I. Anmeldung**Verkehrsausschuss****Sitzungsdatum 01.03.2012****öffentlich****Betreff:**

Ausbau des Stichweges der Walter-Flex-Straße zwischen Haus Nr. 140 und Haus Nr. 138.

Ausbau der Walter-Flex-Straße Stichstraße mit Rad-/Gehwegverbindung

Bürgergespräch am 05.10.2011 im Amtsgebäude Bauhof 9, Nürnberg

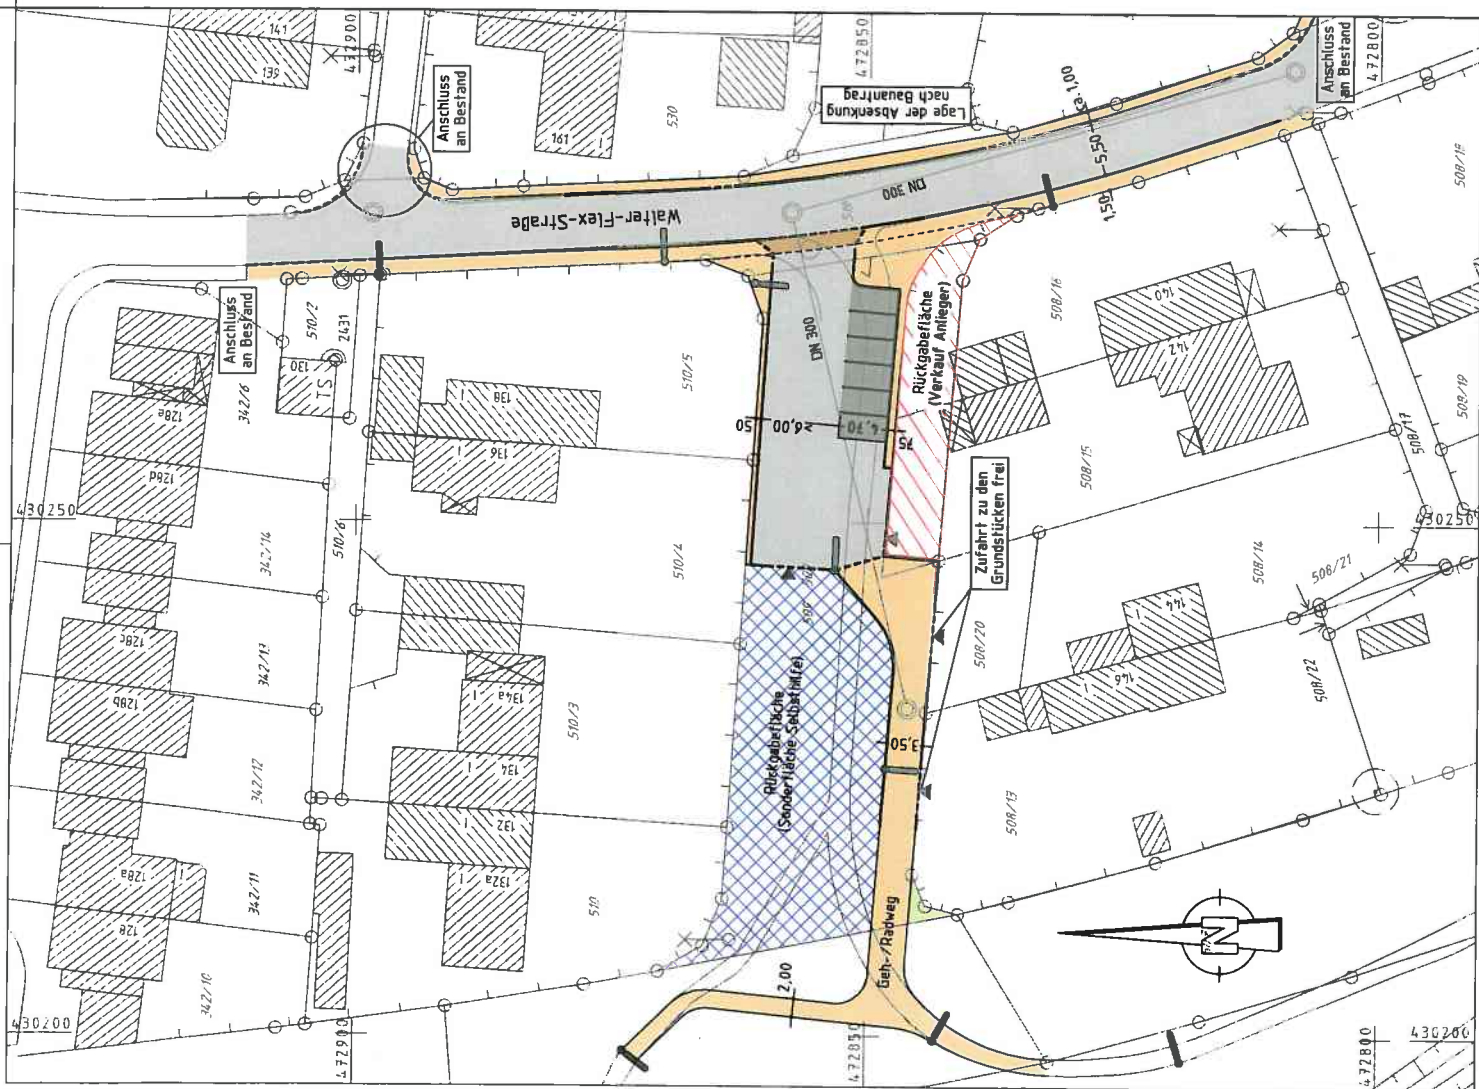
Die geplanten Stellplätze sind für die Anlieger völlig unnötig („jeder hat seine Garage“); lediglich der Kindergarten braucht die Stellplätze, da seitens des Kindergartens keine Stellplätze nachgewiesen wurden. Warum muss der Kindergarten die Kosten nicht übernehmen? Warum muss der Gehweg 3,50 m breit sein, wenn andernorts 2,50 m genügen?

Die Anzahl der Parkplätze ist überproportioniert, dadurch wird nur Verkehr angezogen!

Sieben Stellplätze und eine 6 m breite Fahrbahn im verkehrsberuhigten Bereich sind viel zu üppig!

Der Anlieger südlich des verkehrsberuhigten Bereiches (Fl. Nr. 508/16, Hs. Nr. 140) hat, im Hinblick auf die Rückgabefläche, seinen Zaun bereits nach Norden zum verkehrsberuhigten Bereich hin versetzt. Lediglich eine Dreiecksfläche im Einmündungsbereich liegt nun außerhalb des Zaunes. Diese will er, um eine erneute Zaunverlegung zu vermeiden, nun nicht erwerben (Anfrage von Herrn Streber).

Kann u. U. auf die westlichste der sieben Parkbuchten verzichtet werden, um dem südlichen Anlieger (Fl. Nr. 508/15, Hs. Nr. 142) den Zugang zu seinem Gartentürchen zu erleichtern? (Anfrage von Herrn Streber)

- Die geplanten Stellplätze sind kein Stellplatznachweis, sondern öffentliche Stellplätze, die jedermann benutzen darf. Sie dienen zum Einen der Sicherheit, damit die Eltern die Kinder ortsnahe zum Kindergarten bringen können, zum Anderen soll das Grundstück gegenüber der geplanten Stichstraße bebaut werden und aufgrund dieser Nachverdichtung sind öffentliche Stellplätze durchaus sinnvoll.

- Da in der Walter-Flex-Straße aufgrund der beengten Verhältnisse keine Parkflächen möglich sind, sind sieben Stellplätze in der abzweigenden Stichstraße aus verkehrlicher Sicht nicht zu viel. Durch das Markieren der Stellplätze soll ein ungeordnetes Parken im verkehrsberuhigten Bereich verhindert werden.

- Die Fahrbahnbreite ergibt sich aus dem vorhandenen Flächenpotential; außerdem muss die Ausfahrt aus den Parkflächen möglich sein.

- Seitens Vpl spricht nichts dagegen, diese Fläche als öffentliche Verkehrsfläche zu nutzen, zu begrünen bzw. zu befestigen und evtl. als Containerstandort zu verwenden.

- Vpl sichert zu, die Angelegenheit vor Ort nochmals zu prüfen.

Anlage: Plan des H. Streber (Anregung)

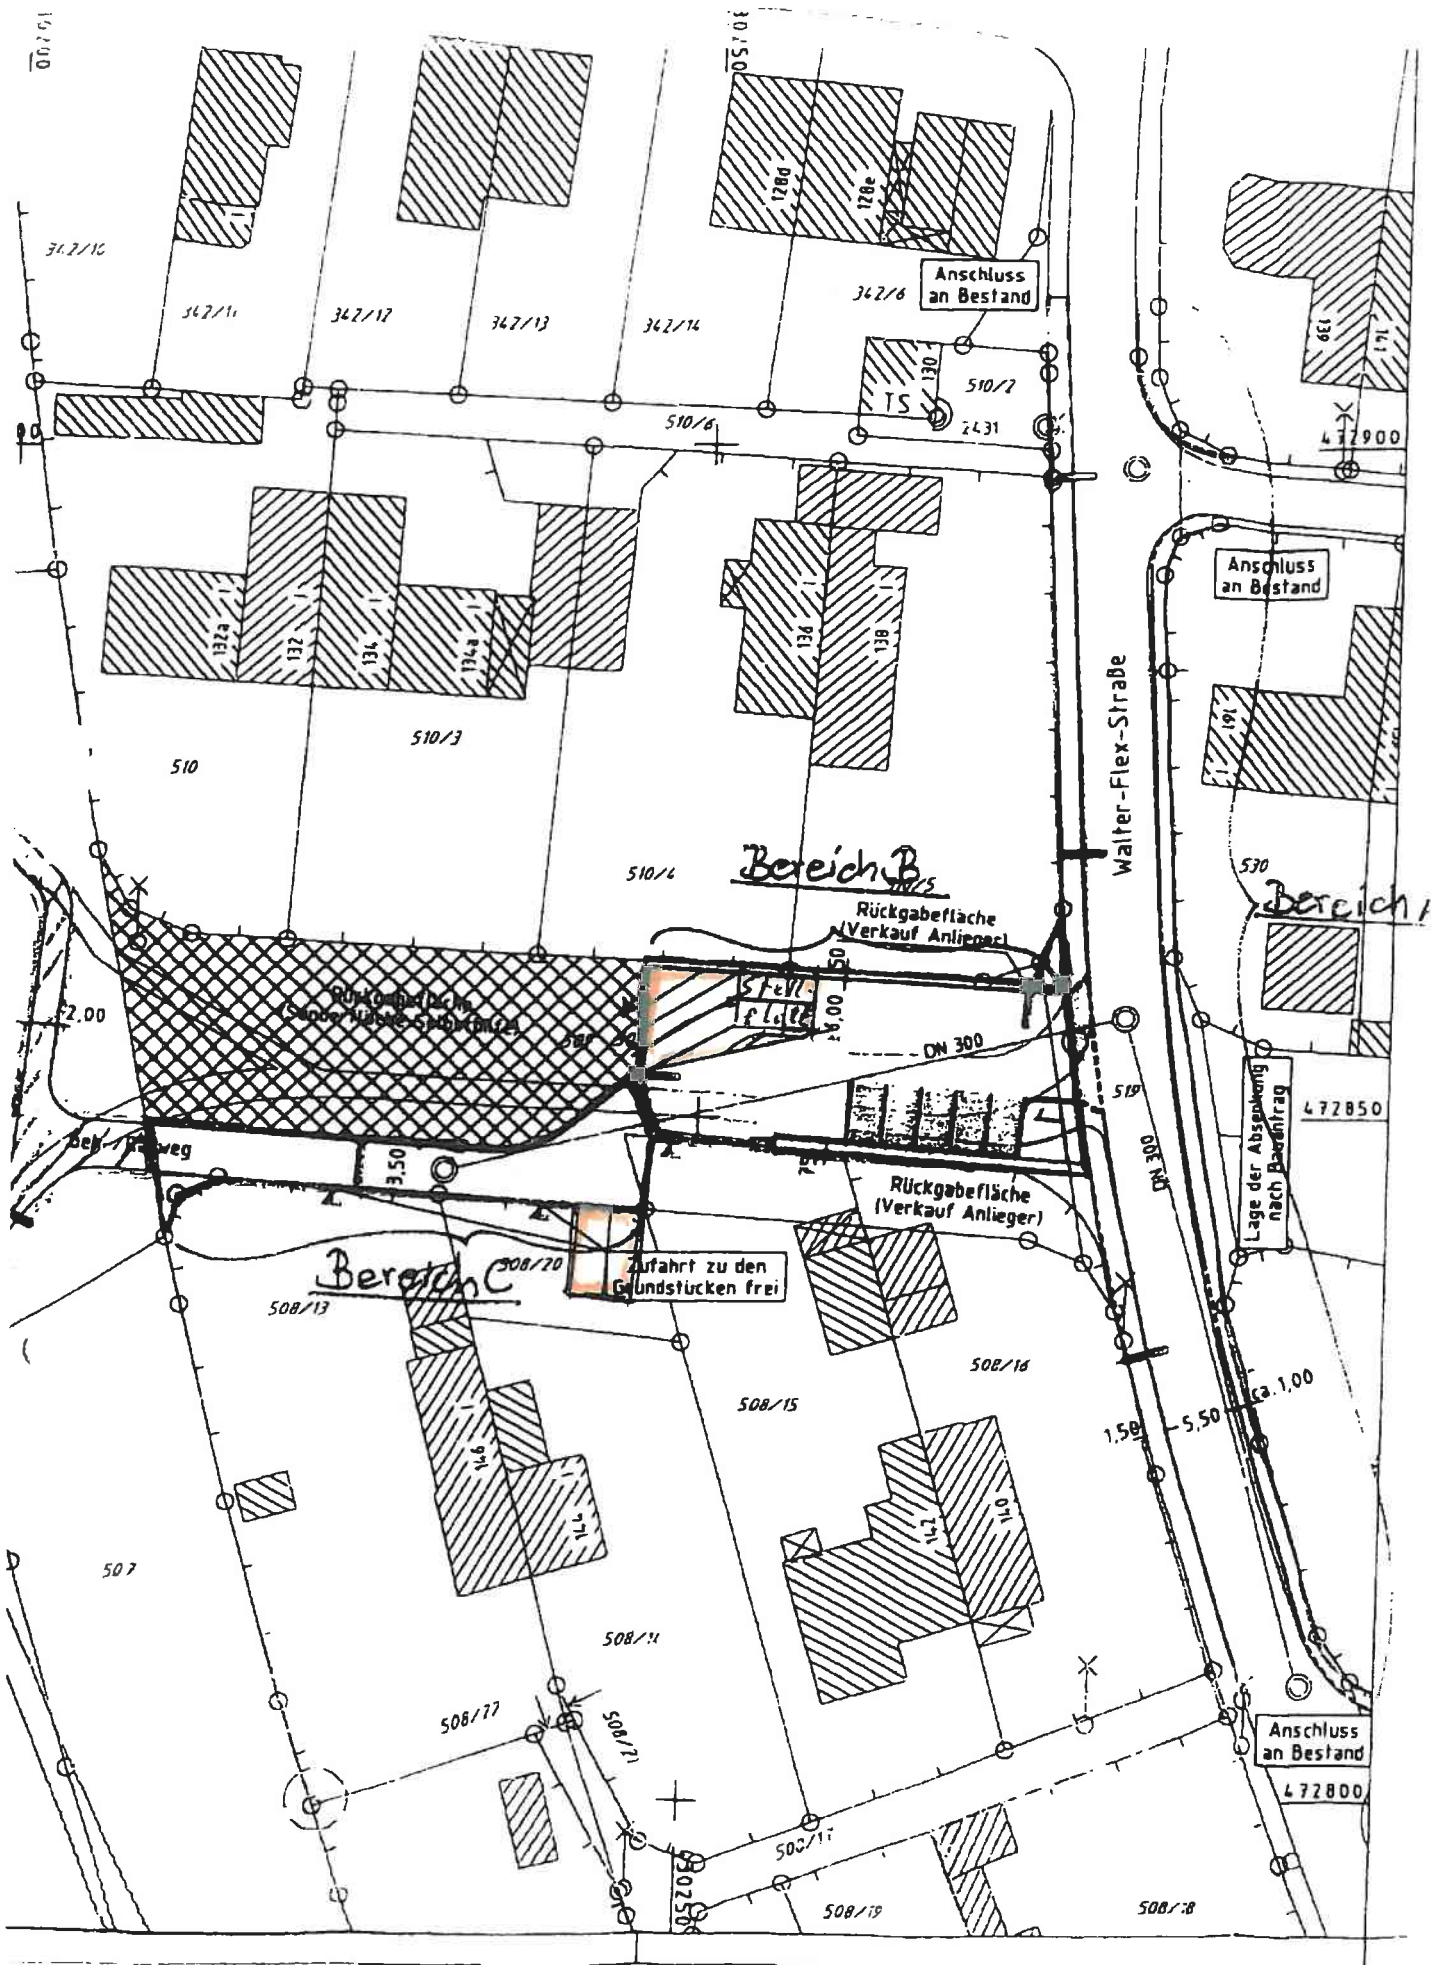
6. Von dem Vorsitzenden der Interessengemeinschaft der Siedler, H. Streber, wurde die beigefügte Anregung persönlich übergeben.
